Datum 12 januari 2017  
Ons kenmerk  
Onderwerp Schetsopdracht kunsttoepassing  
Vredenburgplein  
Verzonden  
Bij antwoord datum, kenmerk en onderwerp vermelden

### Kunst op het Vredenburgplein

## Schetsontwerpen kunst Vredenburgplein

Inpassing schetsontwerp, met en zonder zaterdagmarkt

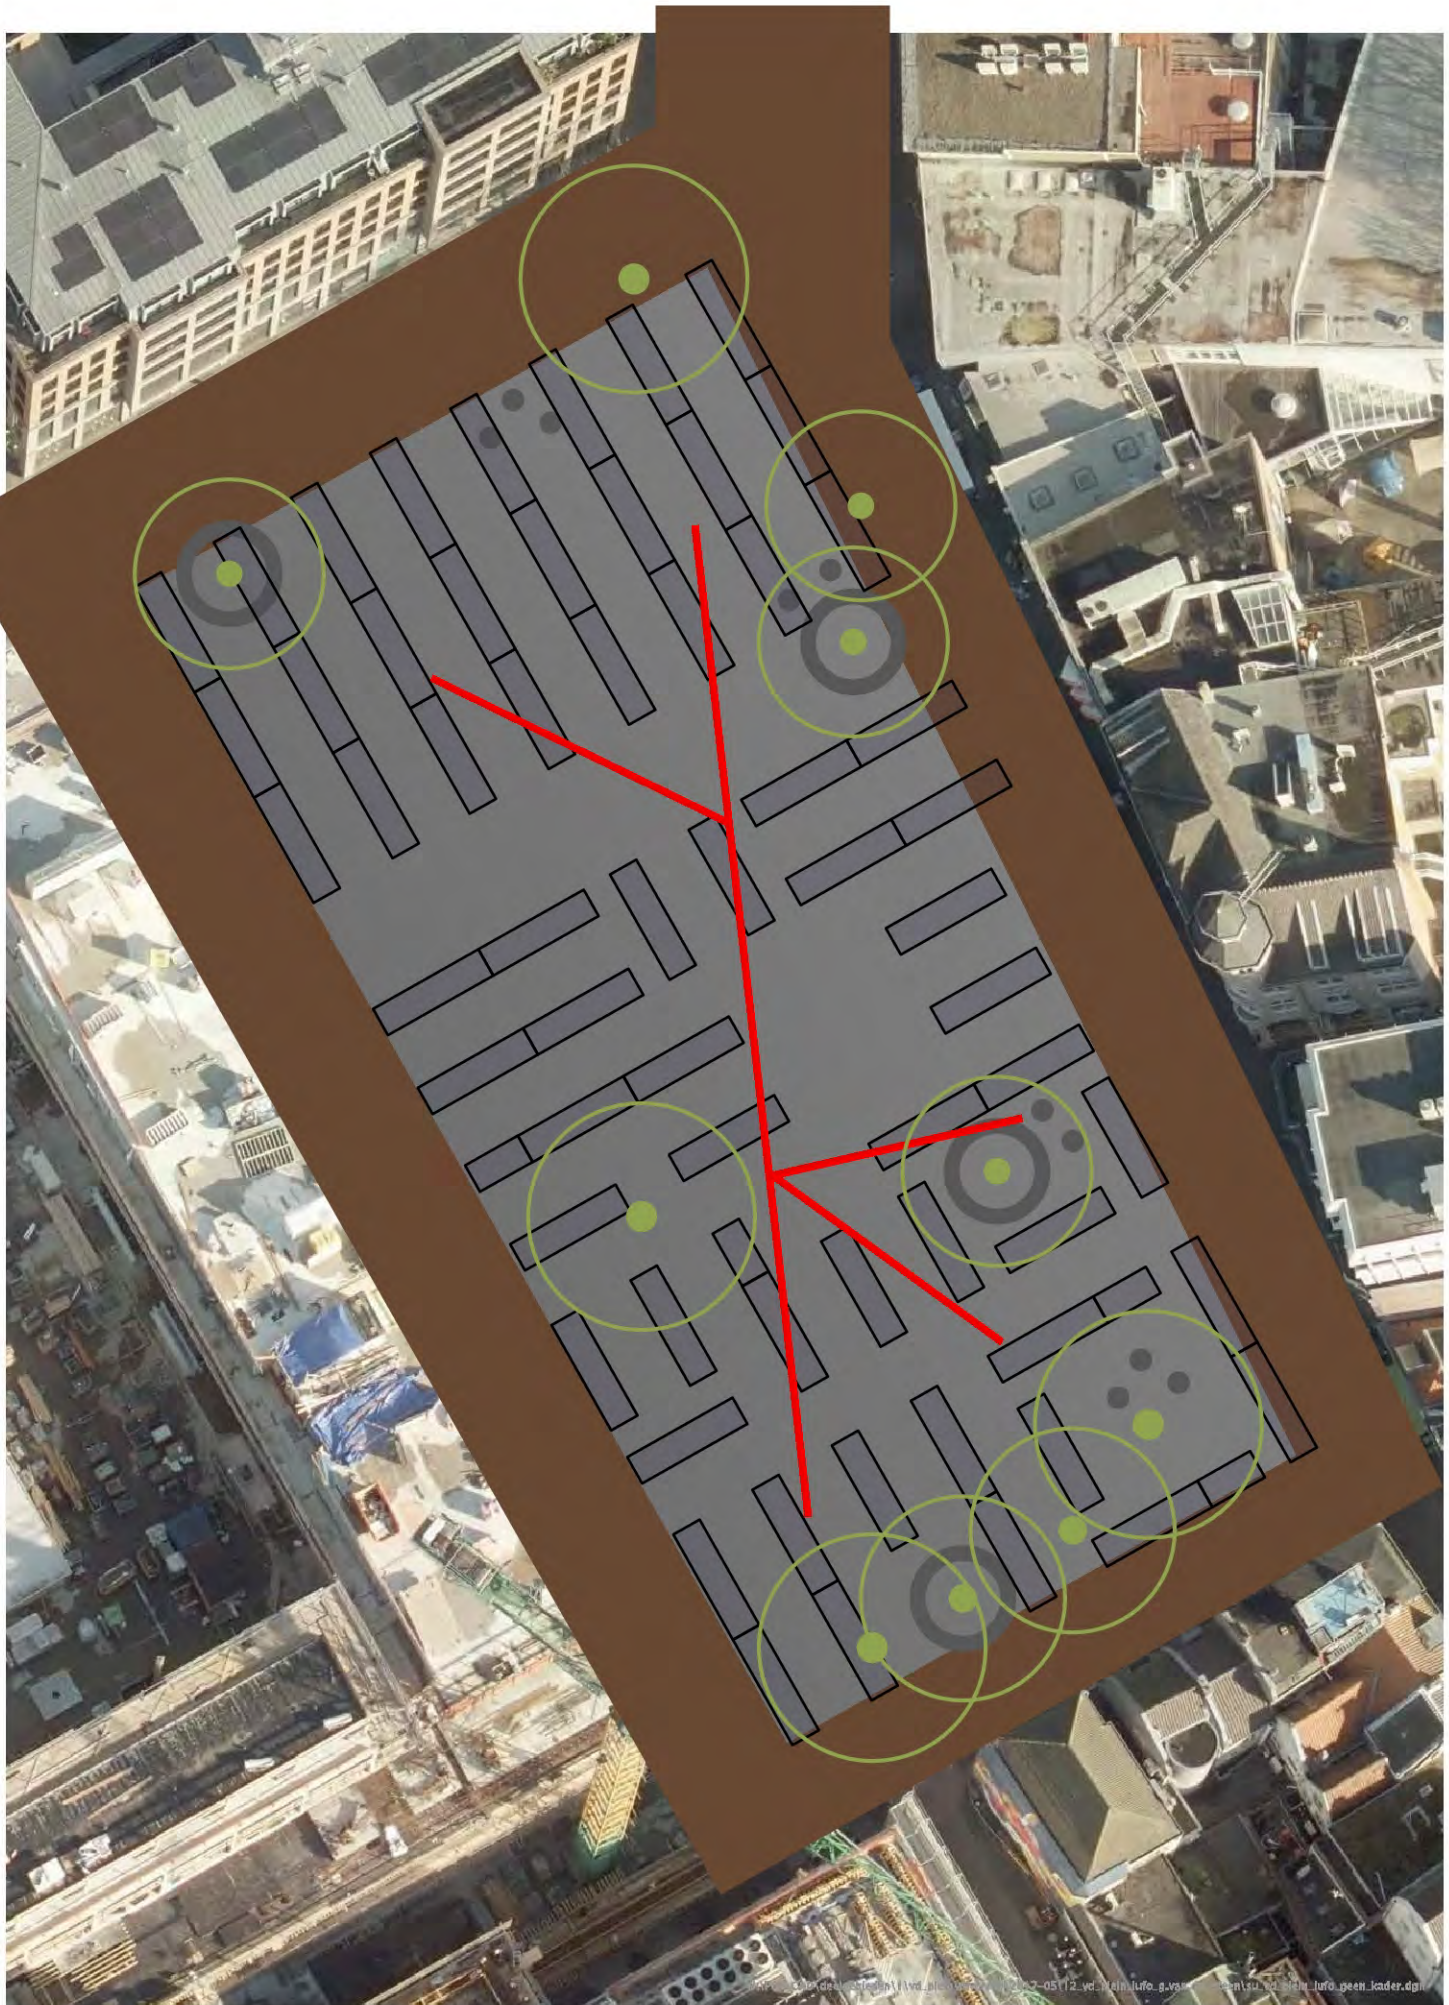
[REDACTED] vindt het plan heel sterk, de verbindende lijnen, de zichtlijnen en looproutes, en de referentie naar de klassieke oudheid. Het is een heel ingewikkeld plein en met een kleine ingreep breng je een soort helderheid op plein, dat is mooi. [REDACTED] is het daarmee eens, het doet zeker wat met het plein. Ze denkt dat het alleen moeilijk te verkopen is als aantrekkelijk. [REDACTED] vindt het slim wat hij doet, door het plein leeg te halen. Het schaduwspel als het plein leeg is. Dit ontwerp moet er zeker bij vindt ze.

[REDACTED] het ligt er ook aan welk materiaal op de vloer komt. Ze kan zich voorstellen dat je iets meer doet dan staal, met het natuursteen leg je meer een link naar de gebouwen. Dit moet zeker ook constructief nagerekend worden volgens [REDACTED] daar zijn nog wel vragen over, bijvoorbeeld in de situatie dat er tegenaan gereden wordt.

Kunstwerk vijf is rank maar overspant het gehele centrale pleinoppervlak, trekt het als het ware bij elkaar in plaats van het opzoeken van de ruimte, en heeft daardoor ook het effect dat het plein wordt verkleind.

**Inti Hernandez**

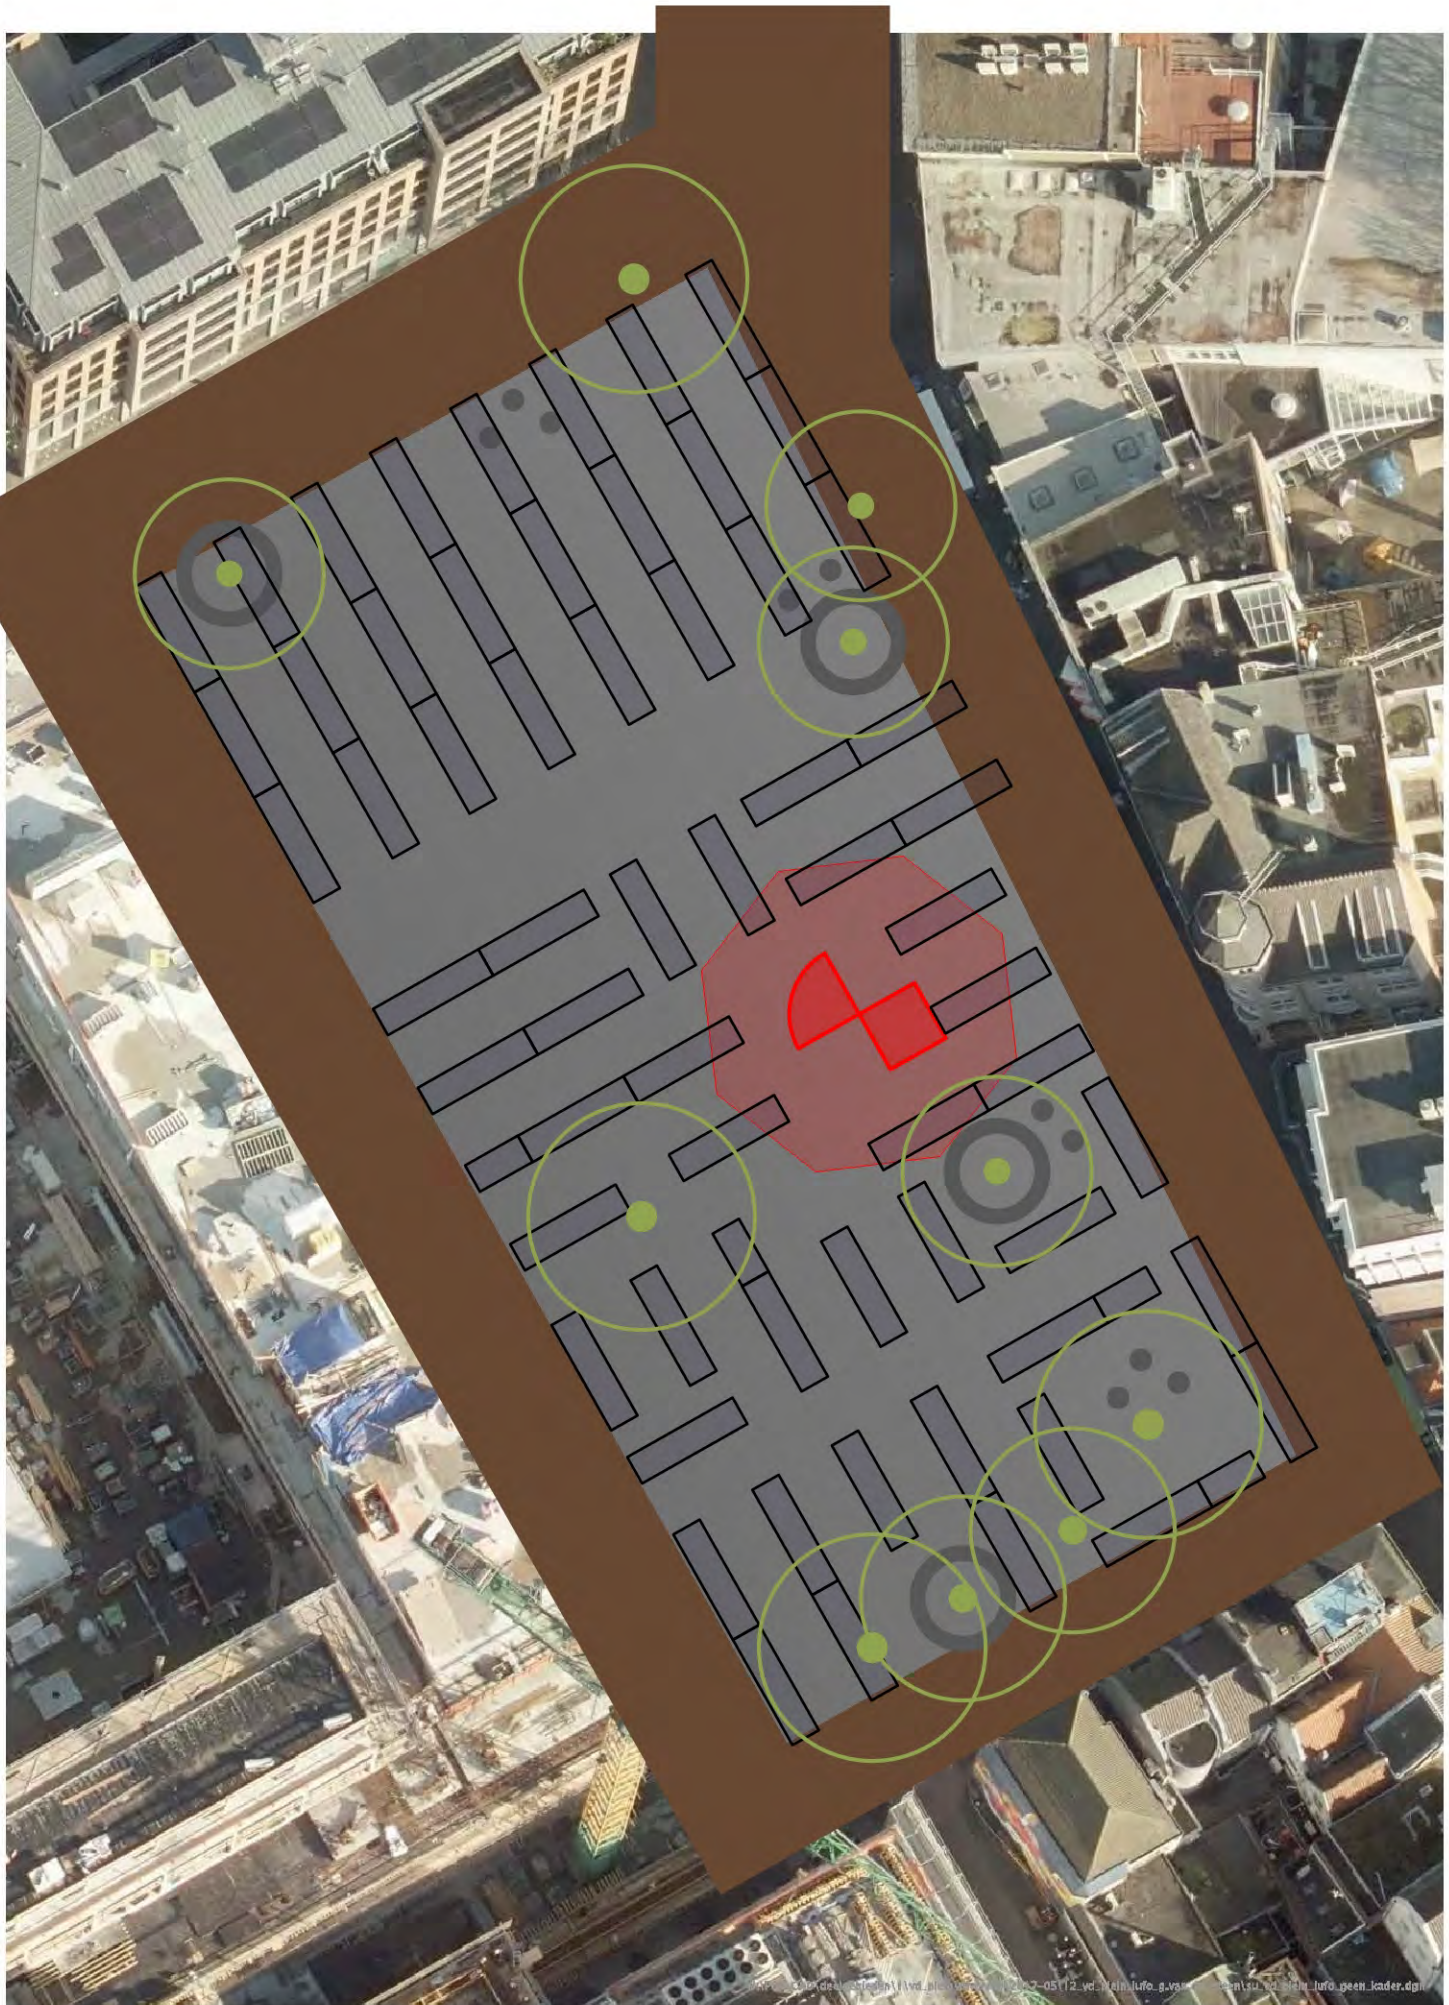
[REDACTED] vind het ontwerp een tegenstelling met de rest van het plein en vraagt zich af hoe je een soort aansluiting kan vinden met de rest van de vloer. Daar heeft hij niet veel over gezegd. Het is een heel andere steensoort.

[REDACTED] vindt het contrast niet zo'n probleem, ze vraagt zich meer af of je zou willen dat het leidingwater blijft stromen.

We moeten Inti vragen hoe hij erin zit als het lager moet, vanwege valgevaar: 50 cm. Dat doet wel wat met de verhoudingen. Het is geen speelobject en de hoogte op zich is niet het probleem, maar omdat hij een uitnodigend gebaar maakt door die traptreden, die nergens op uit komen, waardoor je naar beneden kunt vallen. Je wilt voorkomen dat er een gele rand omheen moet, of een hekje. Het is niet zeker dat het moet maar je moet er rekening mee houden.

De positie van dit kunstwerk versterkt de ssymmetrie van het plein (boomrijk besloten deel zuid, opener deel noord). Bij uitwerking graag met de kunstenaar bespreken of het kunstwerk ook meer centraal op het plein zou kunnen worden gesitueerd, zodat het de samenhang op het plein meer versterkt.
